0111 Deponiegasprogramm

Programm zur Emissionsverminderung in der Schweiz

Monitoring-Zeitraum 01.01.2017 - 31.12.2017
Dokumentversion: final
Datum: 31.10.2018
Verifizierungsstelle SGS Société Générale de Surveillance SA

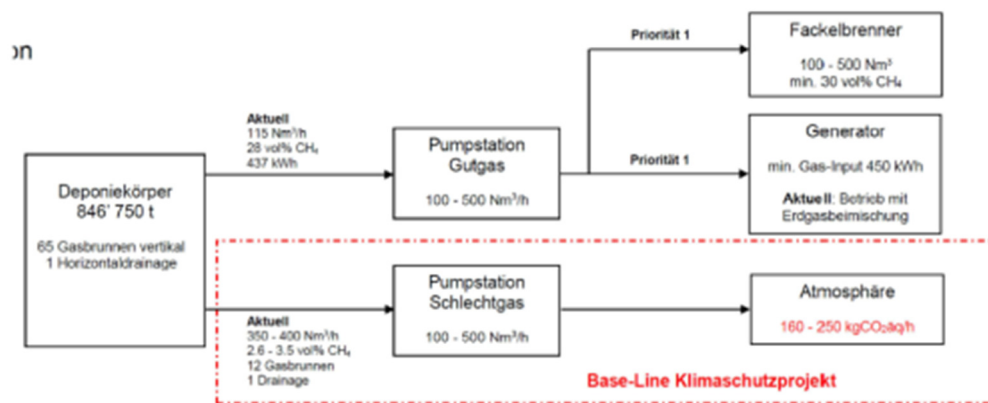
CAR 2	Erledigt	X
3.5	Ausgangslage, Referenzszenario, angewandte Technologie und Berechnungsformel der einzelnen Vorhaben sind korrekt bestimmt und dokumentiert.	
<p><i>Fragen betreffend Ausgangslage und Referenzszenario beim Vorhaben "Valle della Motta" (21.08.2018):</i></p> <p>In der Beurteilung zum Vorhaben "Valle della Motta" wird festgehalten, dass sich die Systemgrenzen auf diejenigen Gasbrunnen beschränken, die im Zustand vor Umsetzung des Vorhabens an die "Schlechtgas"-Pumpstation angeschlossen waren. Damit werden die Forderungen aus FAR 7 (M16) resp. aus der Rückmeldung des BAFU vom 13. Juni 2016 zur eingereichten Projektskizze umgesetzt. In Bezug auf die konkrete Ausgestaltung dieser Vorgaben bestehen aber noch Unklarheiten und Widersprüche. Zumindest geht aus den Unterlagen zum Vorhaben die Abgrenzung zwischen dem "Schlechtgas-System" und dem "Gutgas-System" nicht genügend klar hervor.</p> <p>Es stellen sich die folgenden Fragen, die zu beantworten und in der Dokumentation zu bereinigen sind:</p> <ul style="list-style-type: none"> a) Welches ist nun die tatsächliche Anzahl derjenigen Brunnen, die zum "Schlechtgas"-System zählt?

b) Zum Verständnis des Systems bittet der Verifizierer um ein Schema oder eine technische Skizze, aus der hervorgeht, wie "Schlechtgas" und "Gutgas" separat gefasst, abgeleitet und zu den Fackeln geleitet werden, wo die entsprechenden Gaskategorien gemischt werden, und wo dabei die relevanten Messgeräte installiert sind.

c) Im Dokument "Vorhabenumsetzung_Aenderungen_180525" steht: "Sobald der Methangehalt im Schwachgas mehr als 4% beträgt, schaltet die Anlage aus Sicherheitsgründen ab (Explosionsschutz). Bei der Berechnung der ER wurde durch eine Zusatzbedingung sichergestellt, dass Messwerte mit $v_{CH_4} > 4\%$ und Messwerte, die entsprechenden Störungsmeldungen zugeordnet werden, nicht berücksichtigt werden." Dies ist aus Sicht des Verifizierers ausgezeichnete Lösung, welche sicherstellt, dass tatsächlich nur "Schlechtgas" angerechnet wird. Um sicherzustellen, dass dies über die ganze Projektlaufzeit so gehandhabt wird, muss dies aber verbindlich irgendwo festgehalten werden (vgl. dazu FAR 2).

d) Auf Seite 6 der Beurteilung steht in Klammern: "Falls das Gasfassungssystem nachträglich dennoch erweitert werden sollte, werden b_y und a_y gemäss Programmbeschreibung berechnet werden." Diese Bemerkung muss entfernt werden. Sie ist im vorliegenden Fall ja nicht gültig, da die Anrechnung allfälliger später angeschlossener Gasbrunnen gar nicht zulässig ist.
